Avis délibéré de la mission régionale d'autorité environnementale sur l'aménagement du secteur de Poutran, pistes et remplacement de télécabine, par Sata Group sur les communes d'Oz-en-Oisans et Huez (38)

Avis n° 2025-ARA-AP-1828

Avis délibéré le 28 mars 2025

Figure 2: Aménagements prévus - Source : dossier

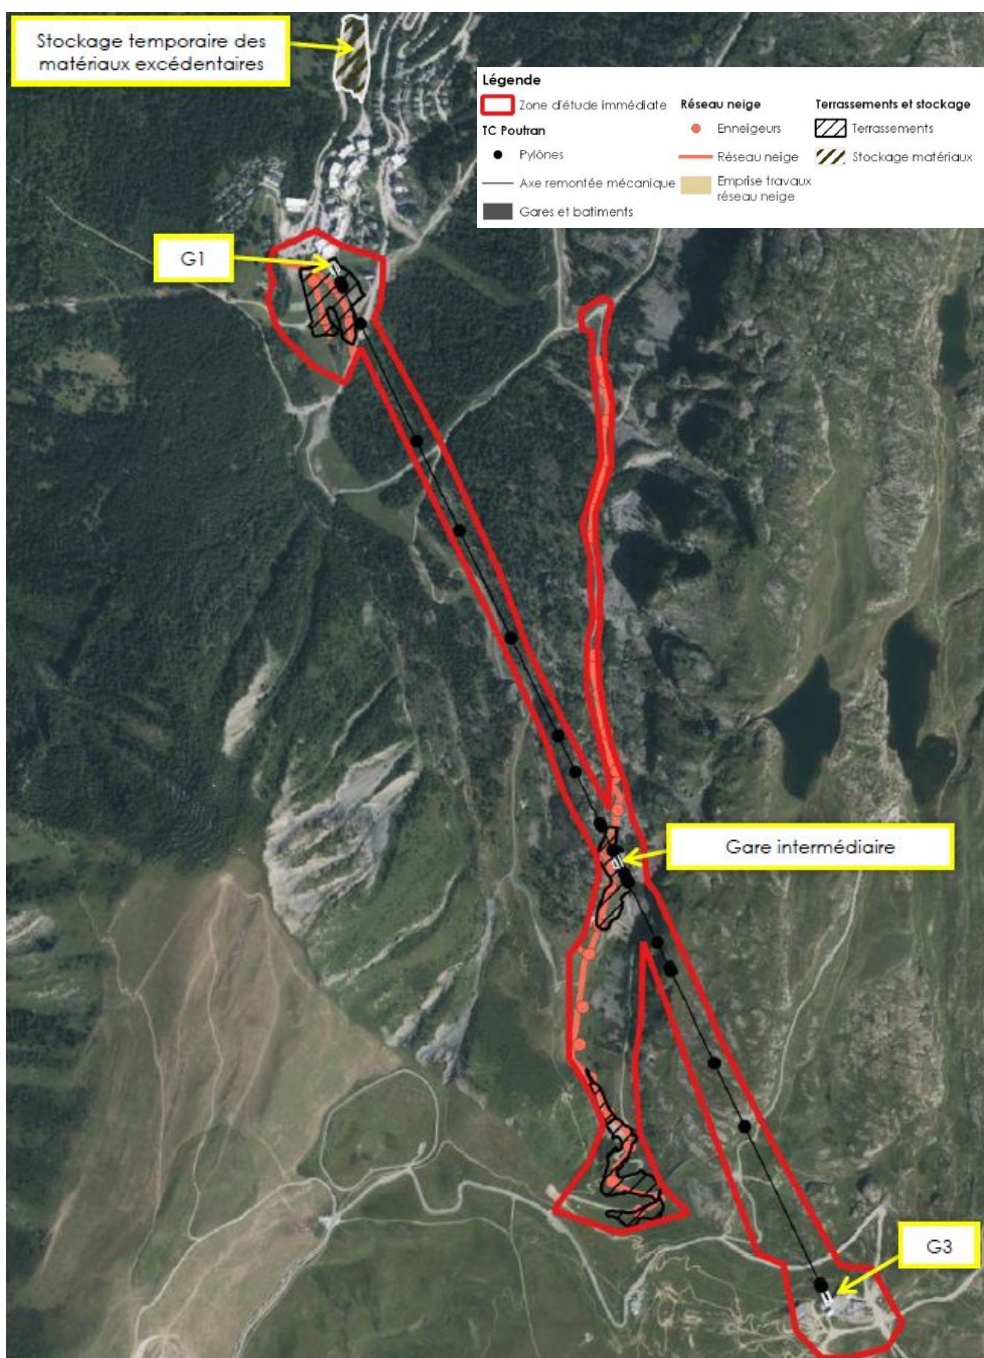
L'Autorité environnementale recommande d'intégrer les éléments disponibles et anticiper l'actualisation de l'étude d'impact pour la future reprise de la piste de liaison directe à la gare intermédiaire.

Figure 3: Périmètres de protection de captage immédiat, rapproché et éloigné - Source : dossier

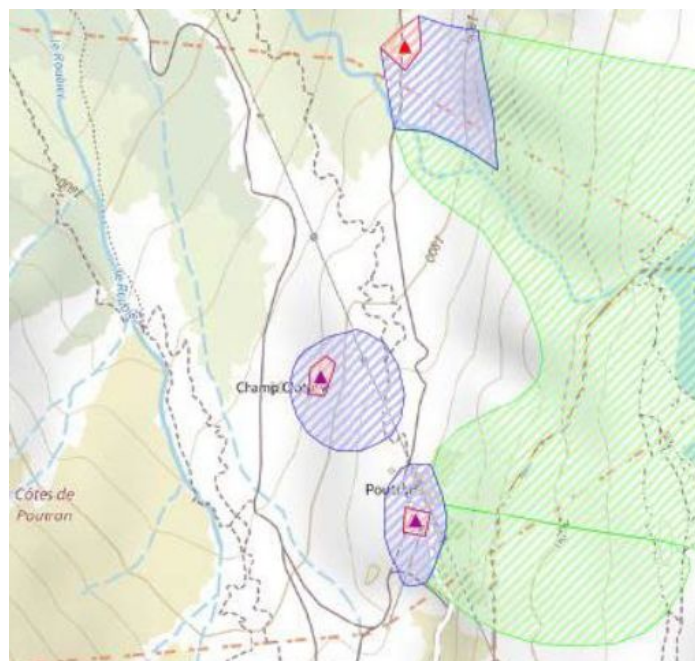
L'Autorité environnementale recommande de localiser le réseau d'adduction d'eau potable issu du captage Poutran et de prévoir les mesures de protection nécessaires.
